SERVICE-INFO

Hihnankiristimen 531 0779 10 muutos

Tuotenro INA: 531 0779 10

INA 0068

Kuva 1: Edellinen versio edestä kuvattuna

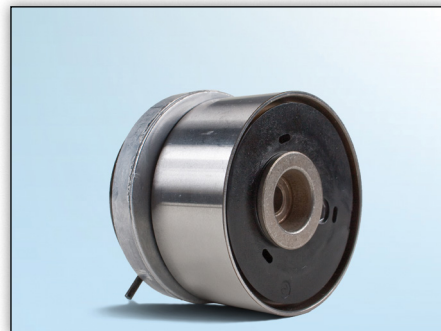
Kuva 2: Uusi versio edestä kuvattuna

Jatkuvan tuotekehityksen vuoksi hihnankiristimeen (tuotenro INA. 531 0779 10) on tehty muutoksia. Kuvissa on esitetty ulkonäölliset erot vanhan ja uuden version välillä.

UUDESSA HIHNANKIRISTIMESSÄ HIHNA KIRISTETÄÄN 6MM KUUSIOKOLO-AVAIMELLA.

Kuva 3: Edellinen versio takaa kuvattuna

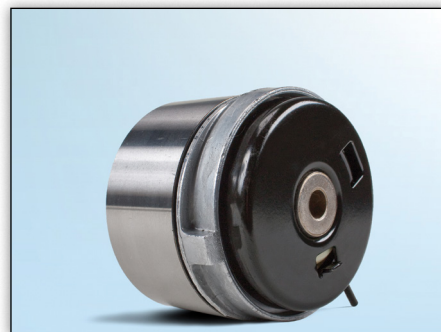
Kuva 4: Uusi versio takaa kuvattuna
